Herning
Kommune

Sagsnummer:
06.00.05-P16-4-23

Tillæg 47 til Herning Kommunes Spildevandsplan 2015-2025: Erhvervsområder i Herning ved Mørup Syd

Ændrede oplande og nye bassiner med rørledninger

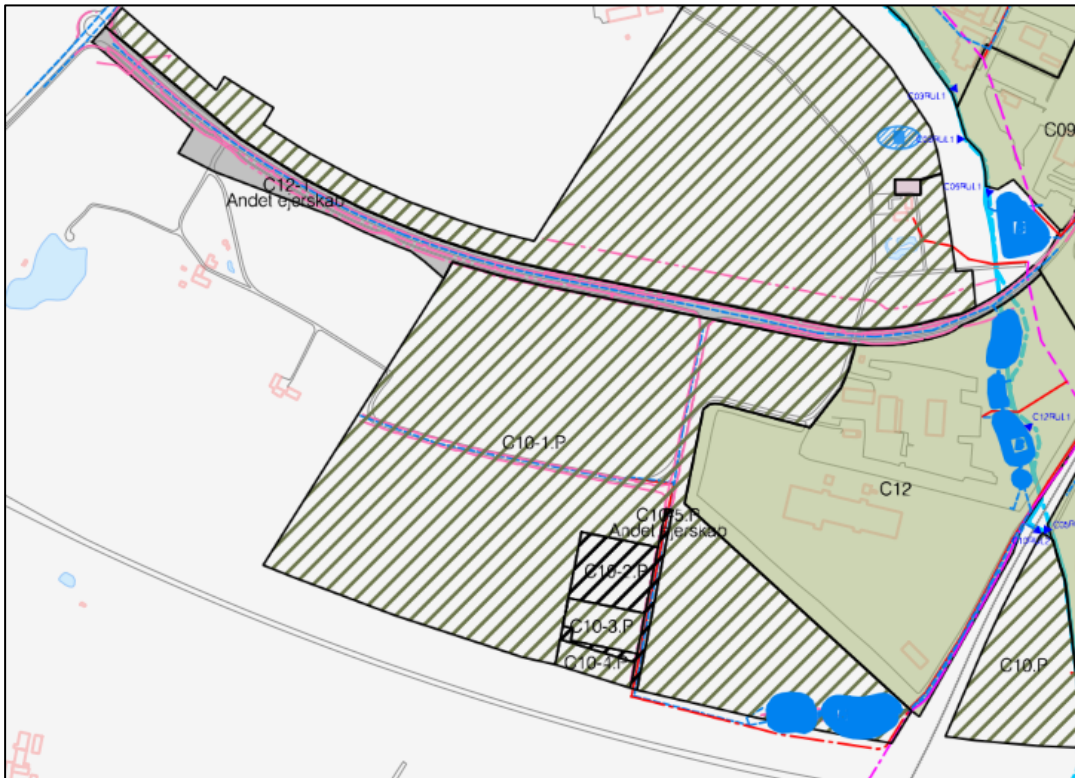
Der oprettes et nyt planopland til udvidelsen af erhvervsområdet. Oplandet benævnes C10-10.P og får kloakeringsformen separatkloak. Der gives mulighed for etablering af op til tre regnvandsbassiner til opsamling og forsinkelse af regnvand, se kort side 2.

Herning Vand foreslår, at et af de nye regnvandsbassiner placeres på matr. 1aa, Mørup, Rind, et andet på grænsen mellem 1aa, Mørup, Rind og 1y Mørup, Rind, og det tredje på grænsen mellem matr. 1aa, Mørup, Rind og 7b Mørup, Rind.

Bassinerne placeres i oplandets dybdepunkter og afleder via rør til eksisterende udløb C10RUL2 til Lervadskær Bæk. Det tilstræbes, at der bliver så kort vej som muligt til bassinerne og fra bassinerne til recipienten, hvis topografi/terrænet tillader det.

Afløbet fra bassinerne ledes udenom eksisterende regnvandsbassin i opland C10-1.P, men deler afløbsledning med dette bassin.

Det nordlige og det vestlige bassin vil få afløb til det sydøstlige bassin via rørført afløbsledning.

Eksisterende opland C12-1 Mørupvej tilpasses i udbredelsen, så oplandsgrænsen følger nylige og forventede ændringer i vejnetet.

Eksisterende planopland C10-1.P deles op i flere mindre separatkloakerede oplunde, da noget af arealet er solgt og noget reserveret, mens to nye mindre vejoplande (C10-6 og C10-7) får kloakeringsformen overfladeafvandning.

Oplundene C10-2 og C10-3 ændres fra planoplunde til statusoplunde, da de er blevet forsynede.

Desuden udvides både nye og eksisterende planoplunde mod syd, mod Messemotorvejen, så de følger kommuneplanrammen.
